Proyecto: LÍNEA DE CONDUCCIÓN DE AGUA POTABLE PARA PLAYA CARACOL

Categoría: I Expediente: DRPO-IF-049-2022

INFORME DE INSPECCIÓN TÉCNICA "Línea de Conducción de Agua Potable para Playa Caracol"

INFORME TÉCNICO No. DRPO-SSH-083-2022.

GEOMATICA-EIA-CAT I-0313-2022

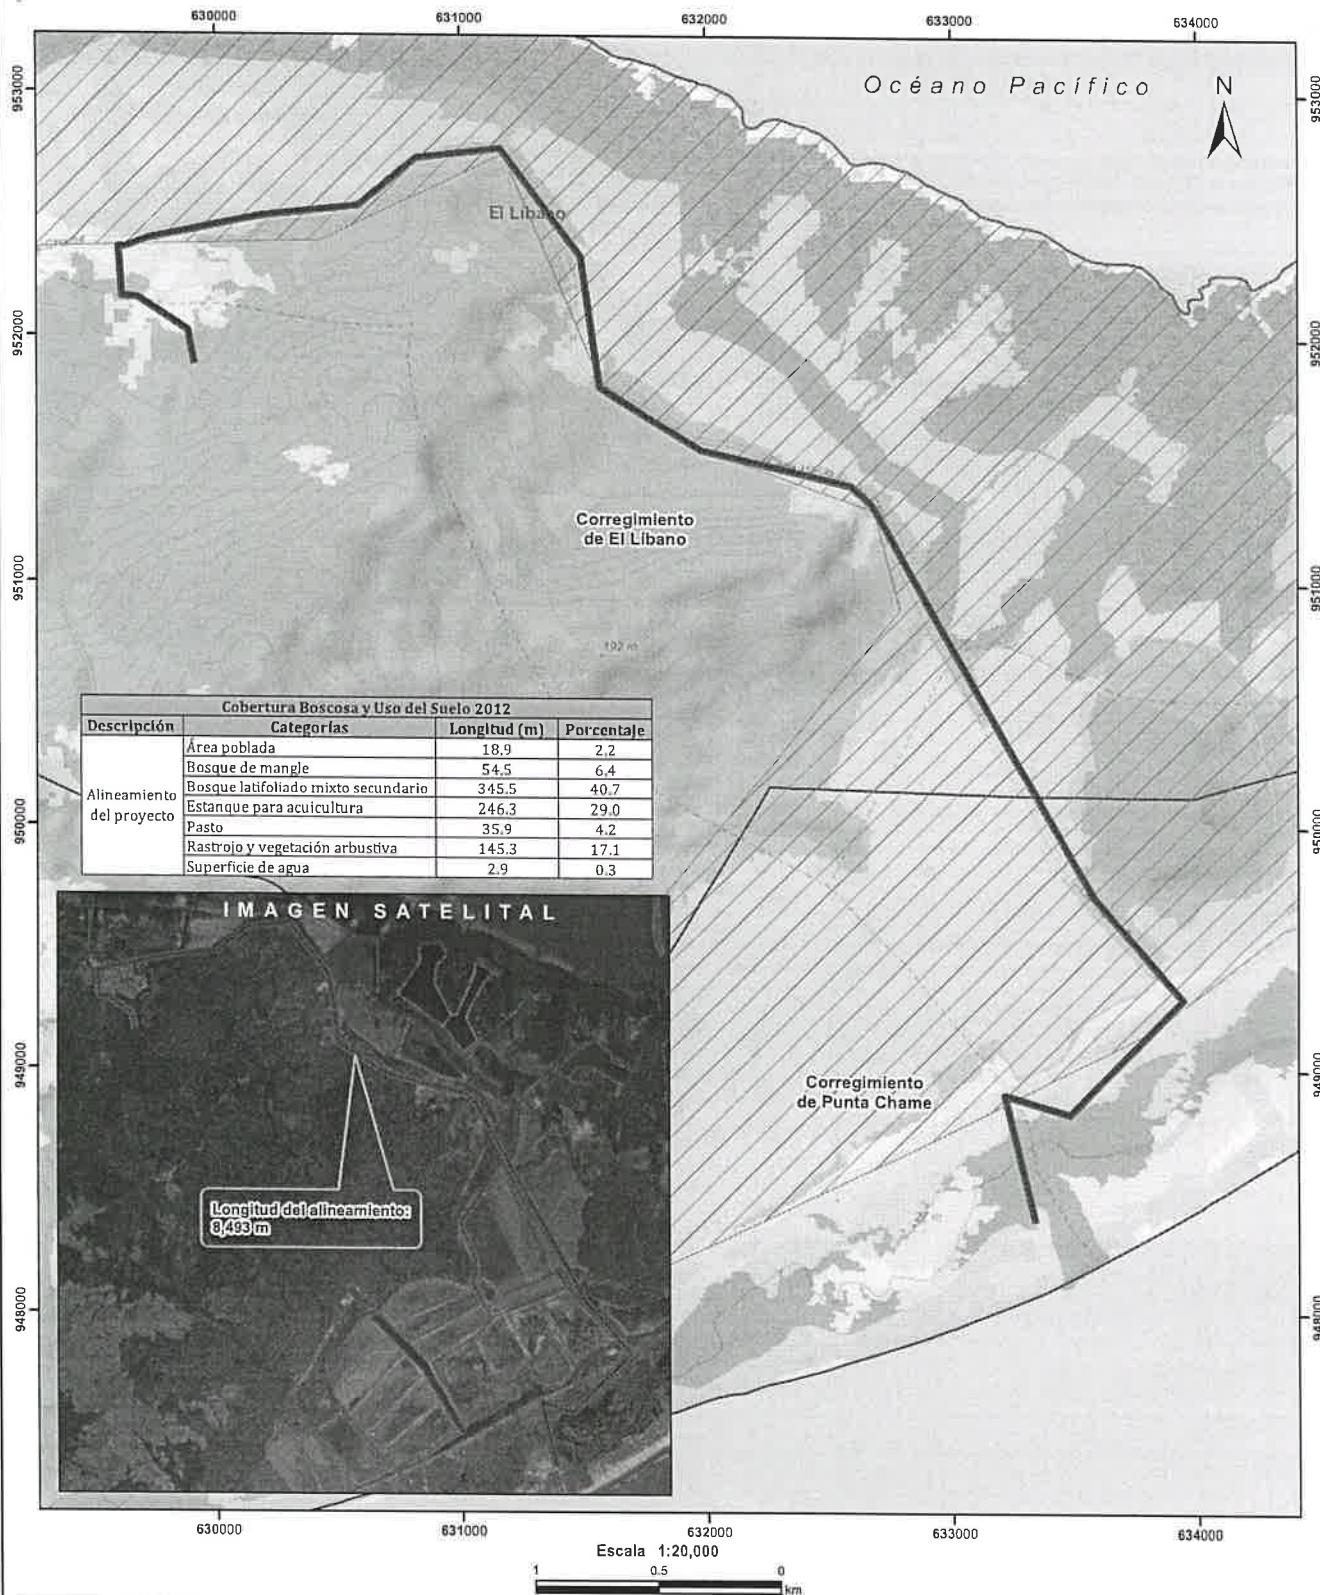
Con los datos proporcionados se generó el alineamiento del proyecto con una longitud de **8,493 m**. El mismo se ubica 6,007.8 m dentro del **Área de Uso Múltiple Bahía de Chame**.

De acuerdo a la Cobertura Boscosa y Uso del Suelo 2012, se ubica al 100% en la categoría de **“Área poblada”**, **“Bosque de mangle”**, **“Bosque latifoliado mixto secundario”**, **“Estanque para acuicultura”**, **“Pasto”**, **“Rastrojo y vegetación arbustiva”** y **“Superficie de agua”**; y según la Capacidad Agrológica se ubica en el tipo III (Arable, severas limitaciones en la selección de las plantas, requiere conservación especial o ambas cosas) y VII (No arable, con limitaciones muy severas, aptas para pastos, bosques, tierras de reserva.)

Imagen N°4. Imagen satelital de Google Earth, donde se muestra las fuentes hídricas que atraviesan el polígono del proyecto.

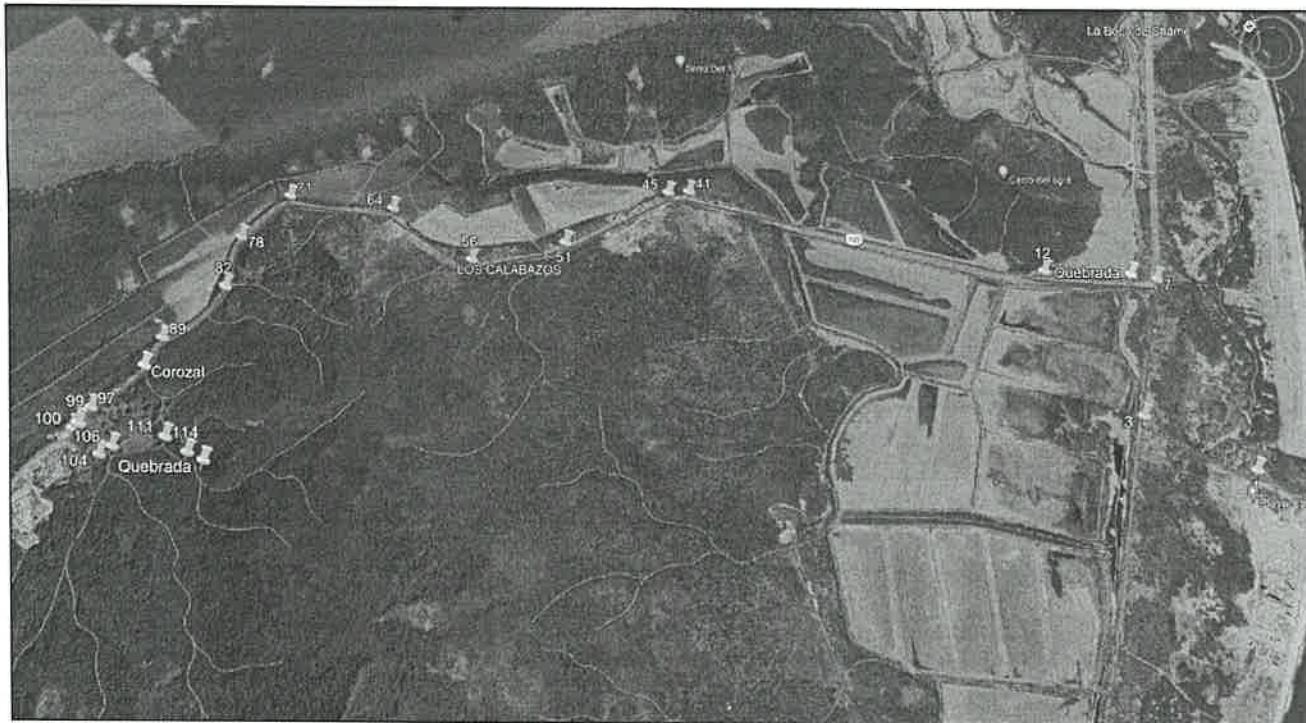
- Que el área donde se pretende realizar el proyecto antes mencionado, se ubica dentro de la cuenca hidrográfica N°138 (Ríos entre Antón y Caimito).
- Que a lo largo del proyecto es atravesado por dos (2) fuentes hídricas denominadas: Quebrada Corozal y quebrada Sin Nombre.

- Que colindante al área de inicio de la línea de conducción, se constató una (01) fuente hídrica denominada: quebrada Corozal.
- Que para la realización de obras en cauce la promotora deberá tramitar los permisos correspondientes en la Sección de Seguridad Hídrica, según lo establecido en la Resolución DM-0431-2021, de 16 de agosto de 2021.
